Ministero dell' Ambiente e della Sicurezza Energetica

Commissione Tecnica PNRR - PNIEC

Parere n. 268 del 15/02/2024

| Progetto | <p style="text-align: center;"><i>Istruttoria Valutazione Impatto Ambientale</i></p> <p>Progetto di repowering (integrale ricostruzione) di un impianto eolico (ex “Monte Zimmarà”), denominato “Gangi”, costituito da 7 nuovi aerogeneratori, per una potenza complessiva pari a 42 MW e delle relative opere di connessione alla RTN, da realizzare nel Comune di Gangi (PA)</p> <p style="text-align: center;">ID_VIP: 9801</p> |

Figura 2: Carta dell'intervisibilità cumulata stato di fatto

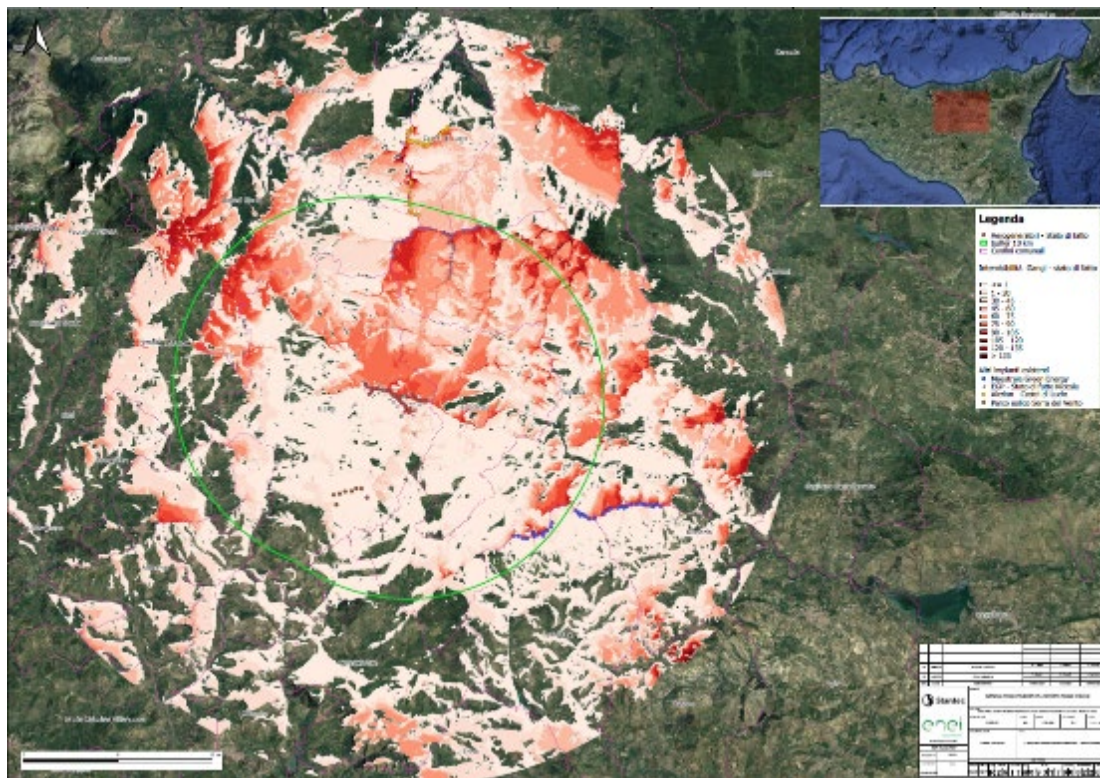
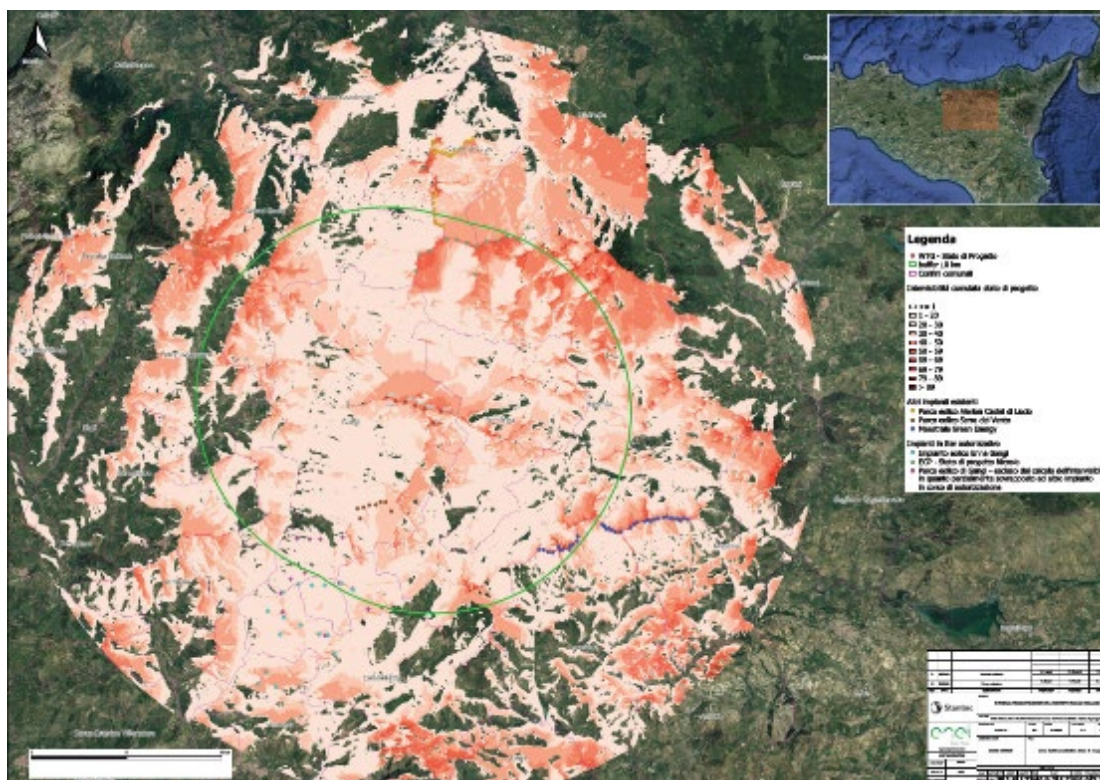
La Commissione concorda nel ritenere gli impatti cumulativi paesaggistici ridotti dal repowering dell'impianto. Ha, inoltre, considerato gli impatti cumulativi sull'avifauna. Considerando che la distanza minima tra il parco in progetto e gli impianti esistenti è superiore a 3,5 km, ha concluso che gli impatti cumulativi, anche su questa componente possono essere considerati nulli.

Figura 12: Estratto dall’elaborato “GRE.EEC.X.26.IT.W.09317.05.017 - Carta delle aree percorse dal fuoco”

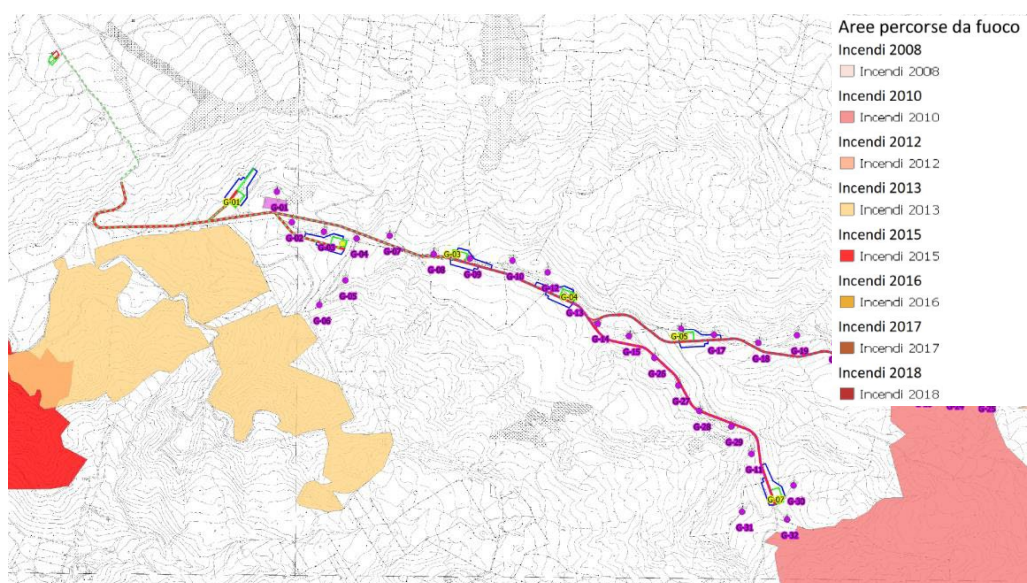
L’area di progetto (come rappresentato nella figura precedente), negli ultimi 10 anni, non risulta percorsa dal fuoco.

Figura 14: Sviluppo delle scie degli aerogeneratori in considerazioni delle direzioni prevalenti del vento

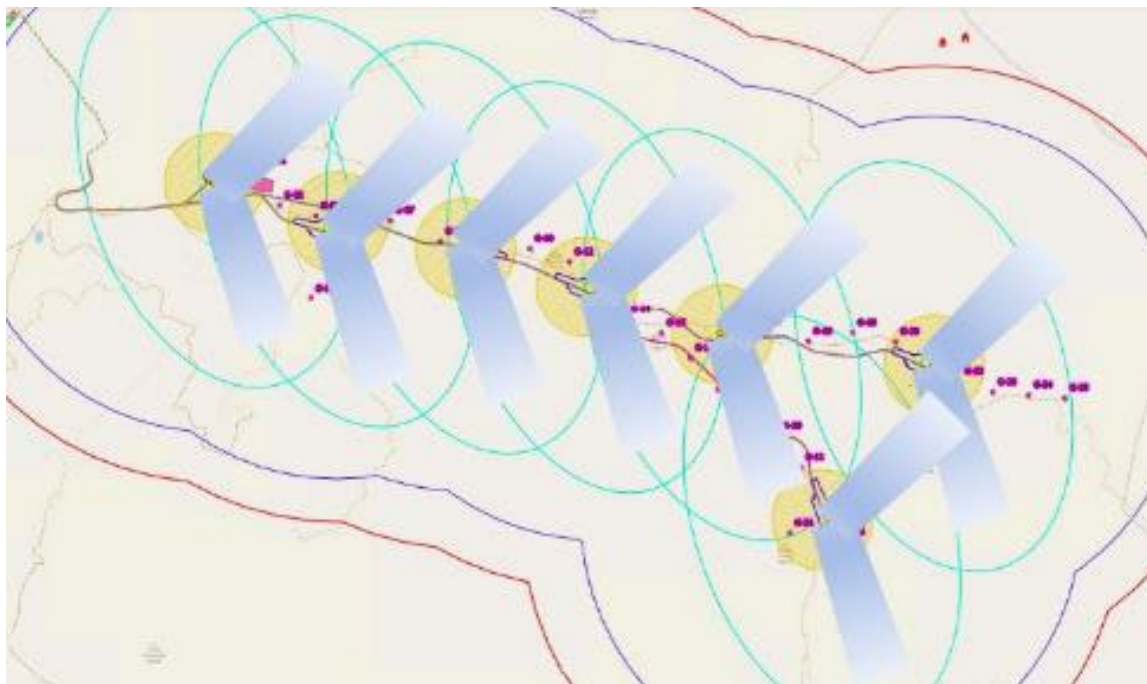
La Commissione sottolinea come le distanze utili¹ dei 200 m sono rispettate per il passaggio dell’avifauna quando la direzione del vento è quella prevalente. Poiché esiste un’altra direzione del vento dal quadrante sud-occidentale abbastanza frequente e poiché, in tale circostanza, si potrebbero avere dei problemi con corridoi di volo, trovandosi in prossimità di rotte migratorie, si richiede che l’aerogeneratore G07 venga messo in condizioni di parcheggio quando la direzione del vento proviene da tale quadrante. Per cui si rimanda al rispetto di quanto previsto dalla CONDIZIONE N. 3.
